Saint Priest, 31 agosto 2022

**Oggetto: URGENTE - AVVISO DI SICUREZZA - Monitor Integra/Codman® CereLink®  
ICP, modello: 826820: Lettura predefinita del monitor per ICP - RICHIAMO**

826820 - Monitor Codman® CereLink® ICP  
Tutti i numeri di serie da CLK2111003 a CLK2215542

**Figura 1: Esempio di corretta disposizione dei cavi**

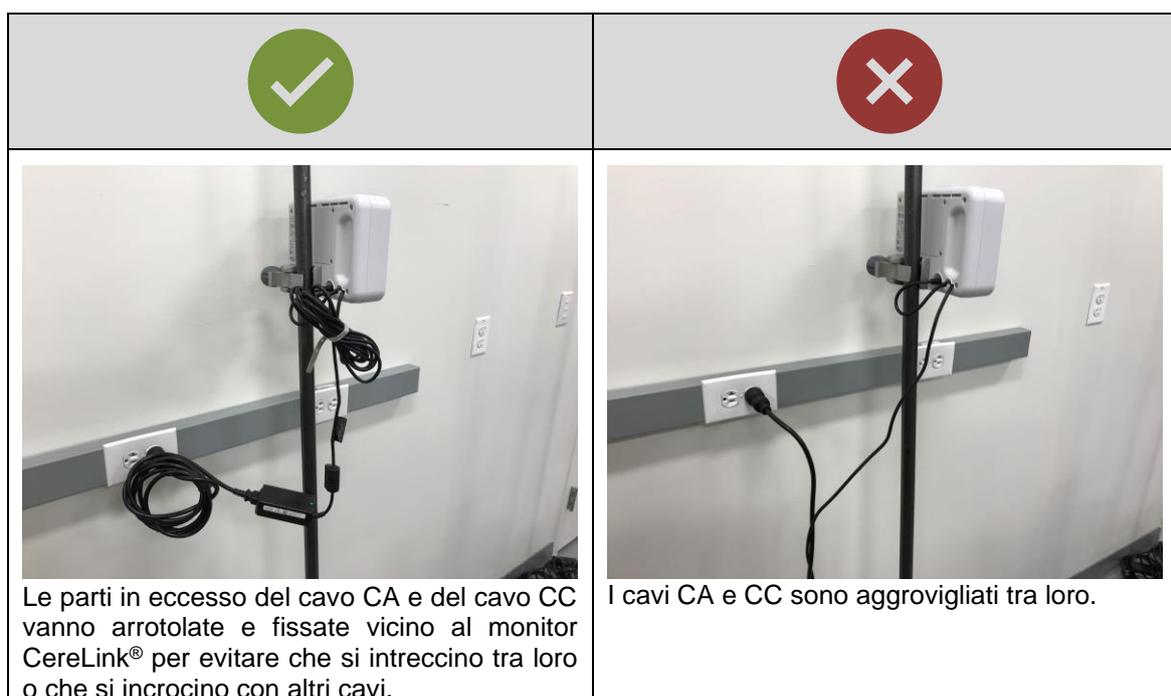
La decisione di procedere al ritiro volontario del prodotto si basa sull'indagine in corso riguardante le possibili cause. L'indagine ha rivelato due cause che contribuiscono alle letture fuori range: l'interferenza elettrica proveniente dall'ambiente esterno (cioè dalla disposizione dei cavi) e l'interferenza di un componente sul circuito stampato del monitor.

Pertanto, nel caso in cui non si disponga di un'alternativa al monitor CereLink®, è possibile continuare a utilizzare provvisoriamente il monitor CereLink® per garantire la continuità delle cure ai pazienti, fino a quando non sarà disponibile un'opzione alternativa. Se si decide di proseguire l'uso del monitor ICP CereLink®, sarà necessario monitorare attentamente il paziente e verificare che la disposizione dei cavi sia corretta (come mostrato in Figura 1 in basso).

- b) Se non si dispone di una soluzione alternativa e se non si riscontra il problema descritto in questo Avviso di sicurezza, è possibile continuare a utilizzare provvisoriamente il monitor CereLink® fino a quando sarà disponibile un’opzione alternativa. In questo caso, è necessario verificare che la disposizione dei cavi sia corretta (come mostrato in Figura 1 in alto).

- c) Se non si dispone di soluzioni alternative e se si è riscontrato il problema descritto in questo Avviso di sicurezza:
    - Continuare a utilizzare provvisoriamente il monitor ICP CereLink® e verificare che la disposizione dei cavi sia corretta (come mostrato in Figura 1 in alto).
